Grundwassermodell Tunnel Erding

Vorhabenbezeichnung: **Lückenschluss Erding – Flughafen München
und Walpertskirchener Spange,
Planfeststellungsabschnitt 4.2**

1. Änderung im laufenden Verfahren – geänderte Anlage

Erläuterungsbericht

Abbildung 2a: Zusätzliche Bohrpfahlwände (blau) -Auszug aus Plan 4.2-PB-4-O015-E9-a (Stand 01.09.2023)

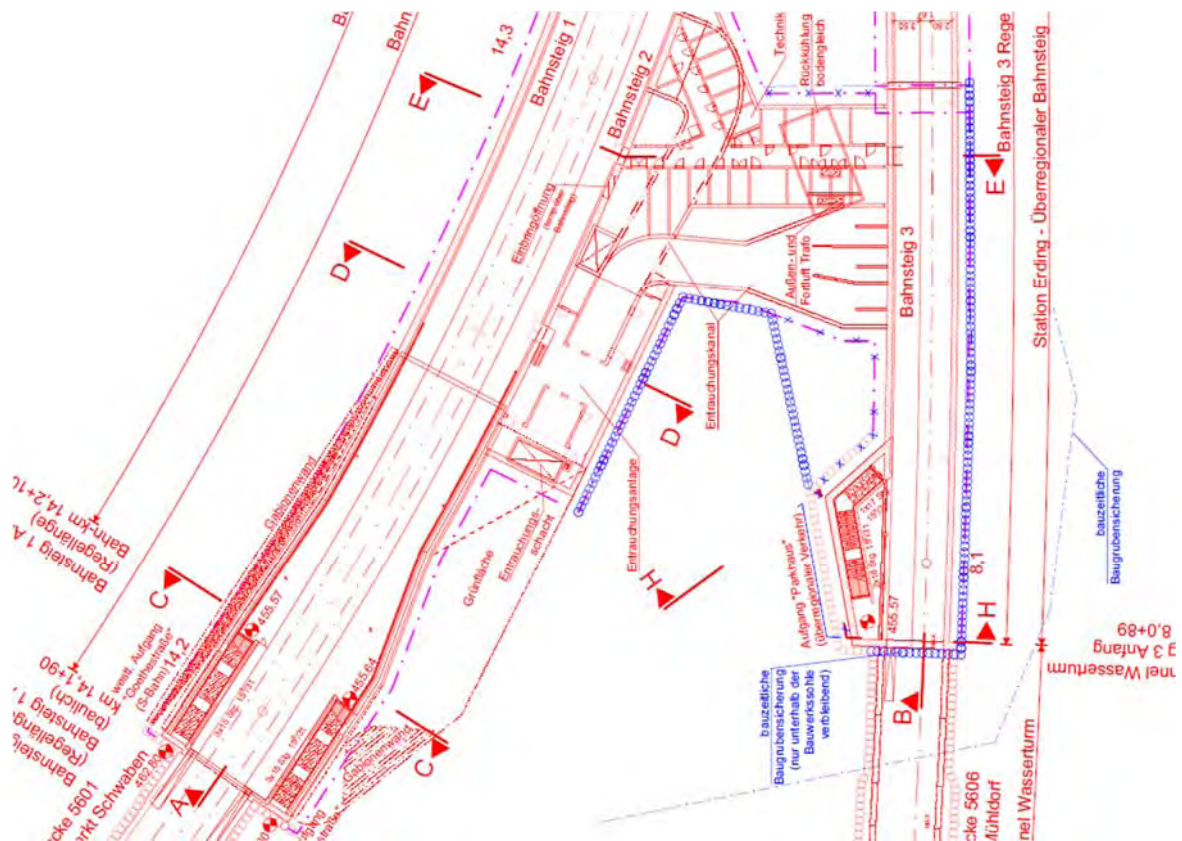
Im Zuge der Tektur wurde nun das Gesamtmodell entsprechend den Änderungen der Tektur aktualisiert und es wurden folgende Modifikationen vorgenommen:

- (1) Die Überleitung Nr. 5 (km 14+055; Tunnel Erding) wurde um rd. 15 m nach Norden (km 14+070) verschoben.
- (2) Die aus statischen Gründen am Stationsbauwerk Erding zusätzlich erforderliche Baugrubensicherung mittels Bohrpfählen, die auch nach Fertigstellung des Bauwerks unterhalb der Bauwerkssohle dauerhaft im Untergrund verbleiben, wurde in das Modell implementiert. Die zusätzlichen Bohrpfahlabschnitte sind in der Abbildung 2a dargestellt.
- (3) Für den Tunnel Erding ergibt sich daraus eine vollständige Absperrung des Grundwasserstroms durch das Tunnelbauwerk bzw. die Bohrpfahlwand zwischen km 13,070 und km 14,200. Ein entsprechender schematischer Profilschnitt ist in der Abbildung 1 dargestellt.

Abbildung 8: Modellergebnis (Ausschnitt) – nach der Tektur

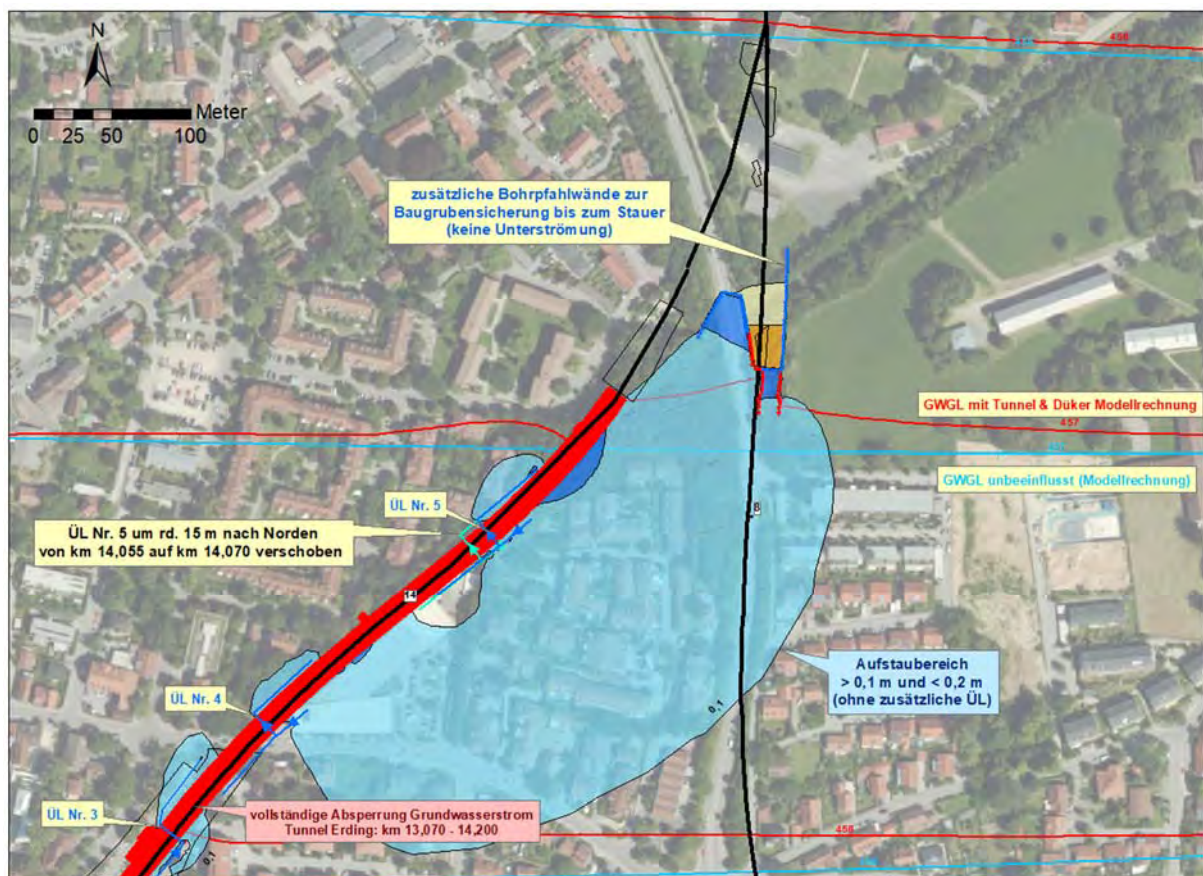
Die im Kapitel 2 aufgeführten Änderungen im Zuge der Tektur wurden in das bestehende Grundwassermodell implementiert und es wurde eine Neuberechnung durchgeführt. Das Modellergebnis (Detailausschnitt Station Erding) ist in der Abbildung 8 dargestellt.

Es ist zu erkennen, dass sich die Fläche eines Aufstaus $> 0,1$ m und $< 0,2$ m naturgemäß aufgrund des zusätzlichen Strömungshindernisses bis zum Stauer (Bohrpfahlwände der Station ED) mit vollständiger Absperrung des Grundwasserstroms vergrößert. Die Verschiebung der Überleitung Nr. 5 verursacht eine nur geringfügige Änderung des Auswirkungsbereiches. Die Verlängerung des Tunnels im Süden bewirkt eine geringfügige Vergrößerung des Absenkungsbereiches ($> 0,1$ m und $< 0,2$ m) im grundwasserunterstromigen Strömungsschatten des Bauwerks (siehe Lageplan in der Anlage).

Bei der qualitativen Bewertung der Vergrößerung der Auswirkungsreichweite (oberstromiger Aufstau $> 0,1$ m und $< 0,2$ m) ist zu berücksichtigen, dass im betroffenen Bereich der Grundwasserflurabstand weitgehend bei über 10 m, jedoch mindestens bei 7 m liegt (Gelände höhe rd. 464 bis 476 m ü. NN; Grundwasserstand rd. 457 m ü. NN; siehe Detailausschnitt Abbildung 9). Schädliche Auswirkungen eines Aufstaus um rd. 0,1 bis $< 0,2$ m im dargestellten Bereich sind daher nicht erkennbar.

Abbildung 10: Modellergebnis (Ausschnitt) – nach der Tektur mit zusätzlichem Düker

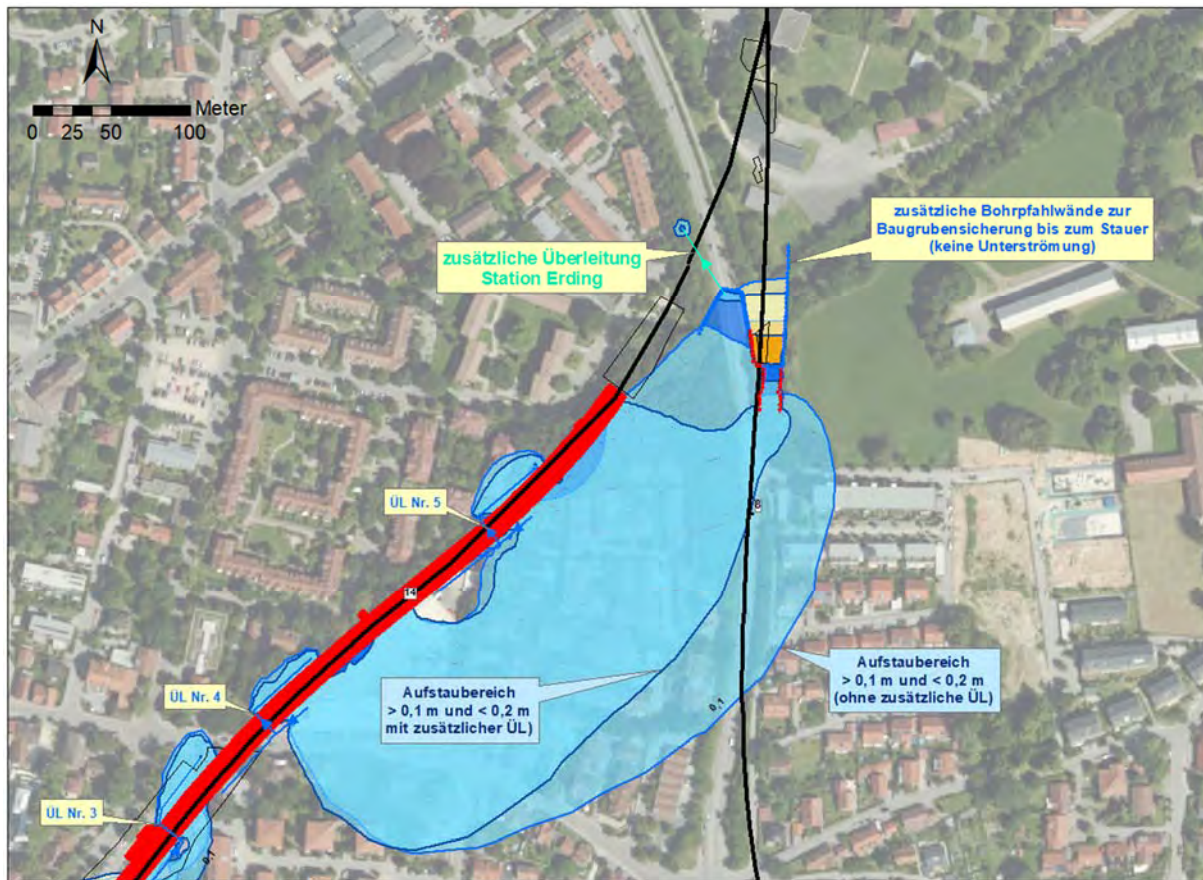
Ungeachtet der vorstehend erläuterten geringen zusätzlichen Auswirkungen wurde eine Variantenrechnung mit Implementierung einer zusätzlichen Grundwasserüberleitung aus dem „Zwickel“ des Stationsbauwerks ED nach Norden zwischen Anton-Bruckner- und V.-Kleist-Straße durchgeführt. Das Ergebnis ist in der Abbildung 10 dargestellt.

Es ist zu erkennen, dass sich der Aufstaubereich ($> 0,1$ m) nach Osten/Südosten verkleinert, jedoch in nur in einem vergleichsweise geringen Ausmaß der Reichweitenreduzierung um

rd. 50 m. Aufgrund der oben erläuterten hohen Flurabstände in diesem Bereich ist der geringe Kosten-/Nutzen-Effekt einer derartigen Minimierungsmaßnahme zu bedenken.
